Ministero dell'Ambiente e Sicurezza Energetica

Parere n. 1.010 del 15 marzo 2024

Progetto:	<p><i>Verifica di assoggettabilità alla VIA</i></p> <p>Progetto UC85 - Autostrada A2 "del Mediterraneo". Lavori di costruzione del nuovo svincolo di Cosenza nord al km 250+000 in località Settimo di Rende</p> <p>ID_VIP 9268</p>
Proponente:	<p>ANAS S.p.A.</p>

Figura 12 – Stralcio PAI- Rischio Idrogeologico, in rosso l'area di intervento (estratto dal geoportale nazionale: <http://www.pcn.minambiente.it/viewer/>)

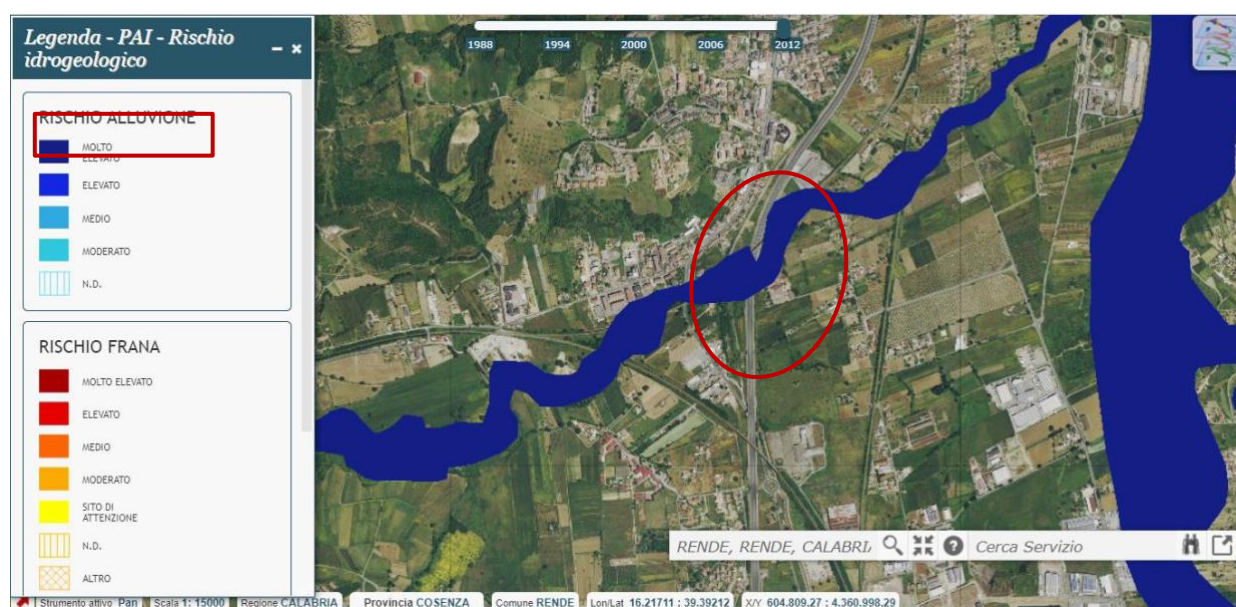
L'area di intervento è attraversata da un'area a rischio Alluvione "R4-Molto Elevato".

Con riferimento alla pericolosità, il Proponente riporta lo stralcio del PAI estratto dal progetto GIS del Geoportale nazionale che riferisce erroneamente assenza di pericolosità idraulica, in evidente contrasto con la presenza di rischio idraulico. E' invece confermata l'assenza di pericolosità da frana.

- 2.4. Aggiornare la valutazione tenendo conto della pericolosità idraulica del sito , erroneamente indicata come assente sulla base dello stralcio del PAI estratto dal progetto GIS del Geoportale nazionale, in evidente contrasto con la presenza di rischio idraulico.
